Información importante: Dell OptiPlex 790/990

Placa base

Ahora los equipos Dell OptiPlex 790/990 se envían con una nueva placa base sin los siguientes componentes:

Ilustración 2. Placa base con el sensor térmico y el disipador de calor quitados

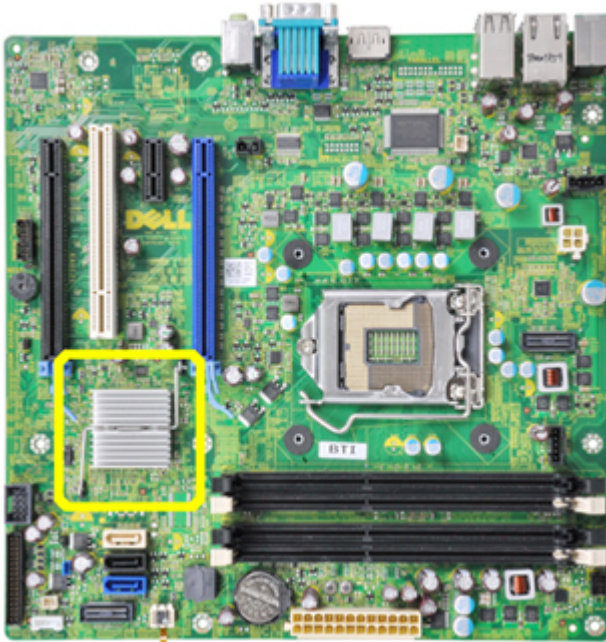
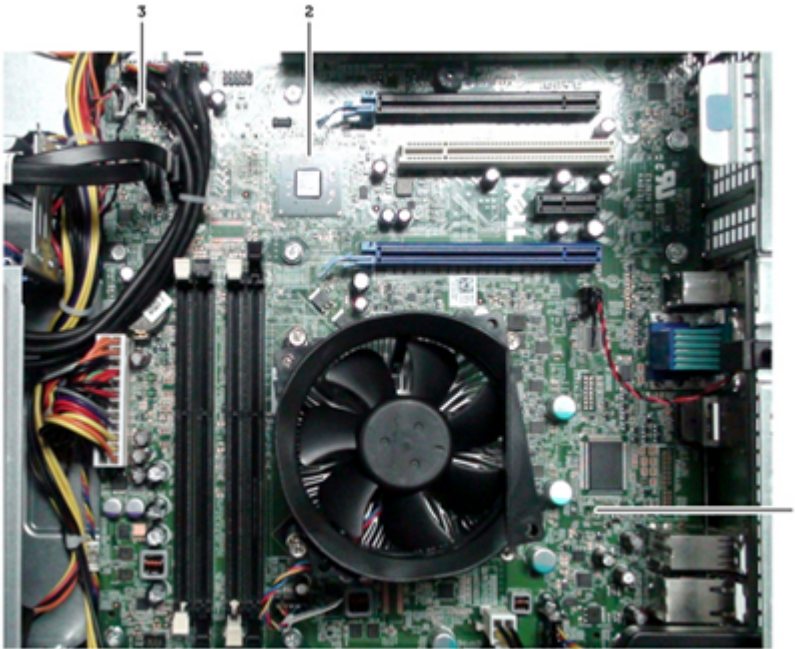
- Disipador de calor
- Sensor térmico de la fuente de alimentación (chasis de equipos de sobresa solamente)

La siguiente imagen muestra una versión anterior de la placa base enviada con el disipador de calor.

Las placas base enviadas con la versión A11 u otras posteriores NO contendrán el disipador.

1. Conector para sensor térmico 1 y cable quitado
2. Disipador de calor del chipset quitado
3. Conector para sensor térmico 2

NOTA: Si ha cambiado la placa base por una nueva en el chasis de equipo de sobremesa, asegúrese siempre de que la versión de BIOS es A11 u otra posterior.

AVISO: Si no actualiza el BIOS, puede recibir el mensaje de error Alert! Chipset heat sink not detected (¡Alerta! No se ha detectado disipador de calor de chipset) durante la autoprueba del encendido (POST).
